Oggetto: (ID. 5667) Procedimento di Valutazione di Impatto Ambientale ai sensi dell' art. 23 del D.Lgs.152/2006 ss.mm.ii. relativo al progetto di installazione di una nuova unità a gas per la Centrale Termoelettrica "Edoardo Amaldi" di La Casella della società Enel Produzione S.p.A. sita nel Comune di Castel San Giovanni (PC) - **Controdeduzioni.**

**Progetto di installazione di una nuova unità a gas per la Centrale
Termoelettrica "Edoardo Amaldi" di La Casella (PC)**

Allegato 1. - Elementi di risposta alle osservazioni ricevute

Controdeduzioni alla risposta al parere formulato dell'Istituto Superiore di Sanità (ISS) - prot. N. 2428 del 26.01.2021

Tavola 2a

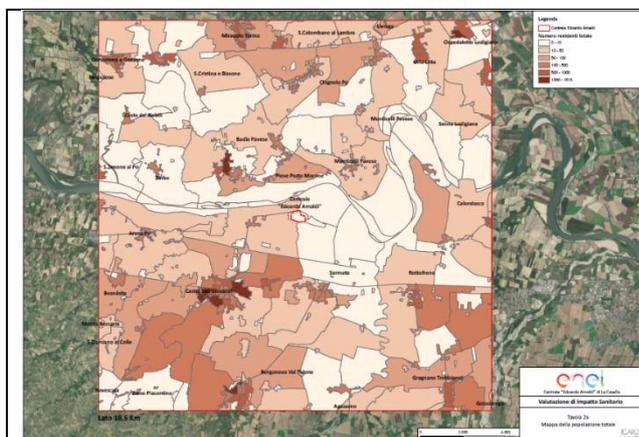
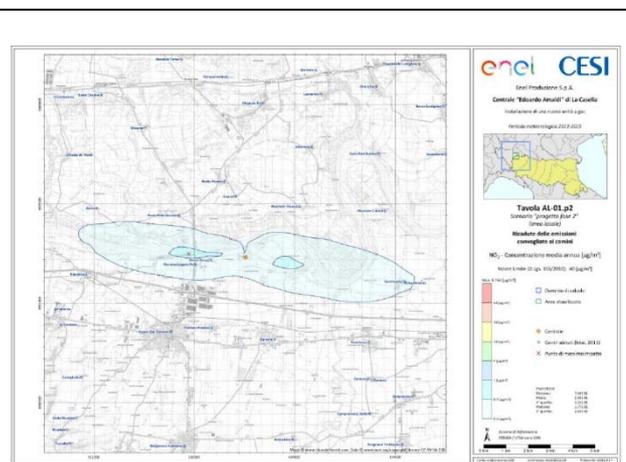
Si rileva l'assenza di una valutazione *ante e post operam* (nei diversi scenari post) della valutazione dell'esposizione della popolazione secondo i risultati della modellistica di dispersione e ricaduta. Infatti, le mappe di concentrazione degli inquinanti dovrebbero essere sovrapposte alla distribuzione della popolazione sul territorio, rappresentata per sezioni di censimento, al fine di valutare la variazione di esposizione alle concentrazioni degli inquinanti simulati. Si ricorda inoltre che le valutazioni per l'esposizione non possono essere lasciate al solo confronto per i recettori sensibili. Questi rappresentano luoghi dove è presente popolazione più vulnerabile, ma non si deve trascurare la valutazione di quello che può verificarsi per la popolazione generale.

Lo studio VIS presentato è stato redatto valutando l'esposizione agli inquinanti di interesse della popolazione per sezione di censimento quindi i calcoli effettuati sono rappresentativi dell'esposizione della popolazione e della sua numerosità per ciascuna sezione di censimento.

Per maggior chiarezza si riportano di seguito le tavole, parte integrante dello studio VIS presentato, che rappresentano la popolosità per sezione di censimento e le ricadute delle emissioni stimate per l'NO2 nell'area di interesse. I due quadrati riportati nelle mappe (area di interesse) hanno le stesse coordinate geografiche e sono quindi sovrapponibili. Dal punto di vista della localizzazione delle aree di maggiore impatto, le stesse pur variando in funzione dell'inquinante e della tipologia del parametro statistico rappresentato, in generale, non corrispondono con la presenza di centri abitati a maggiore popolosità.

Il gestore si rende comunque disponibile ad effettuare la sovrapposizione grafica richiesta.
